Op 6 juni 2017 heeft u een aanvraag ingediend voor de verlenging van de exploitatievergunning voor Warmoesstraat 91. In verband met uw verbouwing heb ik uw aanvraag geruime tijd aangehouden. Onlangs is er een gebruiksinspecteur langs geweest en deze heeft geconstateerd dat het horecabedrijf voldoet aan de inrichtingseisen.

Op 9 augustus 2016 is er een terrassenplan vastgesteld voor Oudekerksplein. U exploiteert een terras aan het Oudekerksplein, het huidige terras past niet binnen het terrassenplan. Het huidige terras heeft een diepte van 3.00 meter, in het terrassenplan is bepaald dat het terras niet dieper mag zijn dan 2.85 meter. In de bijlage stuur ik u het terrassenplan, de tekening die voor uw horecabedrijf is opgenomen in het terrassenplan en de huidige terrastekening mee.

begane grond
warmoesstraat 91

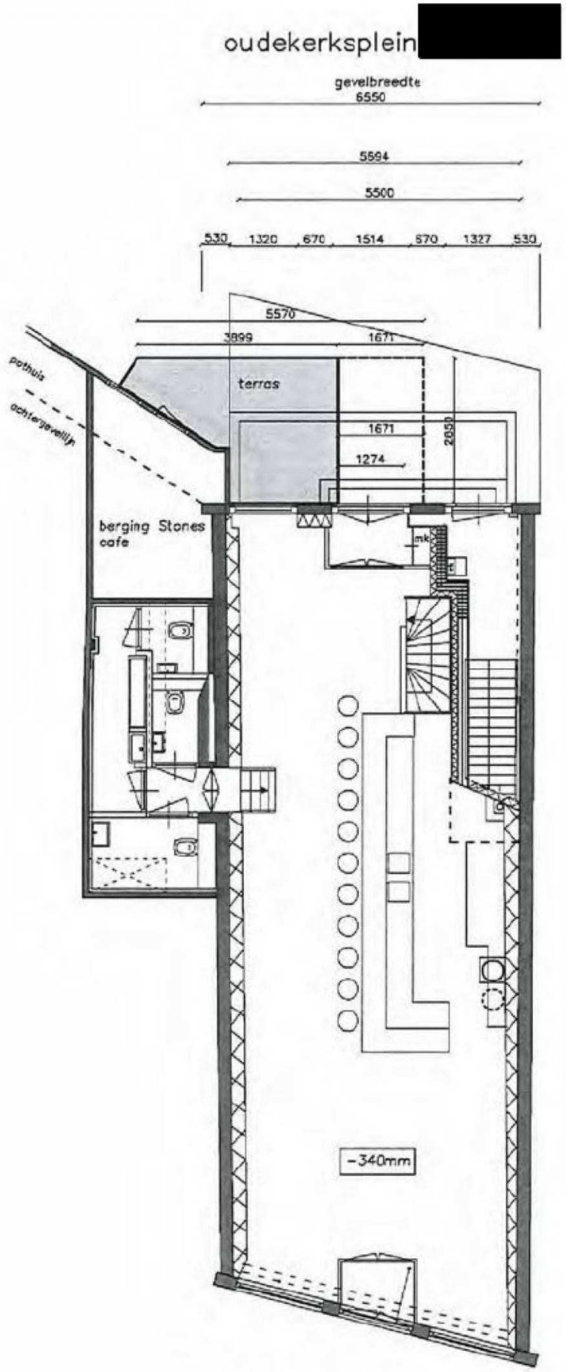
- Een nieuwe aangepaste terrastekening die past binnen de contouren van de tekening van het terrassenplan. Op deze tekening dient u tevens de toegangsdeur van het horecabedrijf vrij te laten.

Bijgaand ontvangt u de benodigde tekening.
